BOLLETTINO - BULLETIN

TECNICO • TECHNICAL	●	GRUPPO • GROUP	3
RICAMBI • SPARE PARTS	●	NR • NO	73
INFORMAZIONI • INFORMATION		DATA • DATE	08-07

SUBJECT: Head "Tap'n go" Ø130 mm / M8 thread x 1.25 male and female

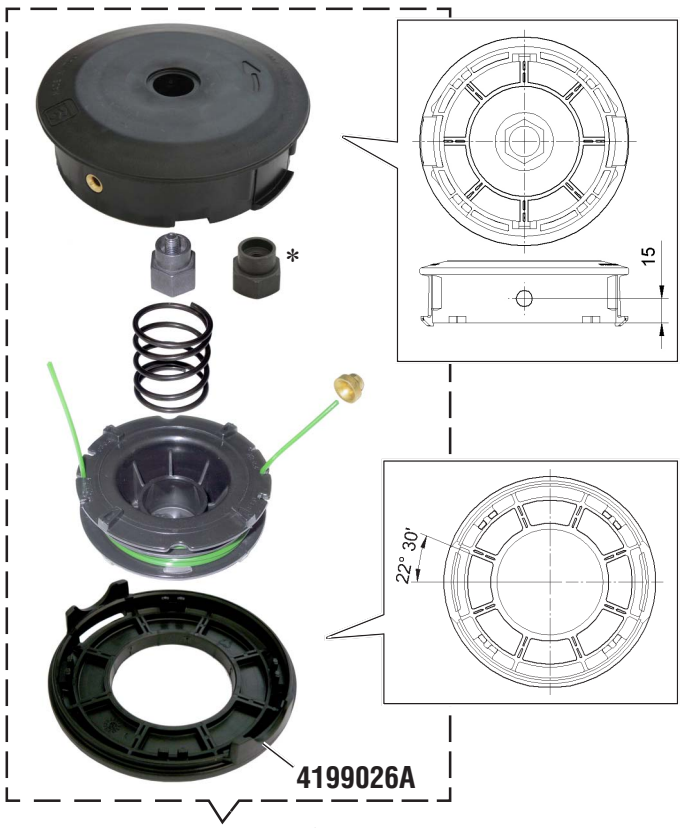
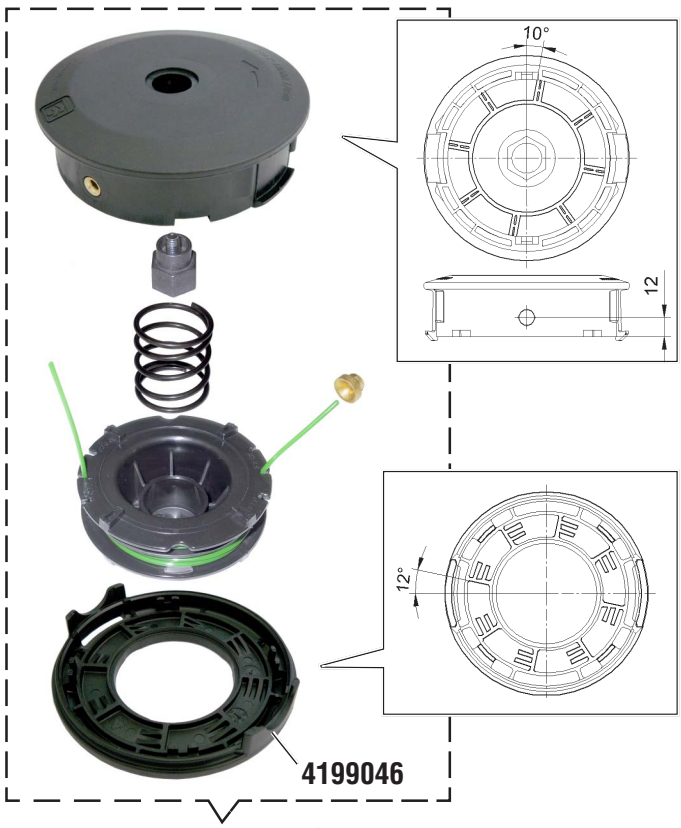
DESCRIPTION: The geometry of the ribs on the lower cover has been changed. The position of the ribs and bushes on the upper body has been changed.

INTERCHANGEABILITY: The body and cover are not interchangeable, whereas all other components and the head are as a complete assembly.

PARTS AVAILABILITY: The complete old head will be supplied until final depletion of stock, whereas the old lower cover continues to be available.

PREMODIFICA - OLD ASSY

63019006B *(filo Ø2 - femmina* / female*)*
63019001B *(filo Ø2,4)*
63019007B *(filo Ø3)*

POSTMODIFICA - NEW ASSY

4199040AR *(filo Ø2 - femmina* / female*)*
63019001C *(filo Ø2,4)*
63019007C *(filo Ø3)*
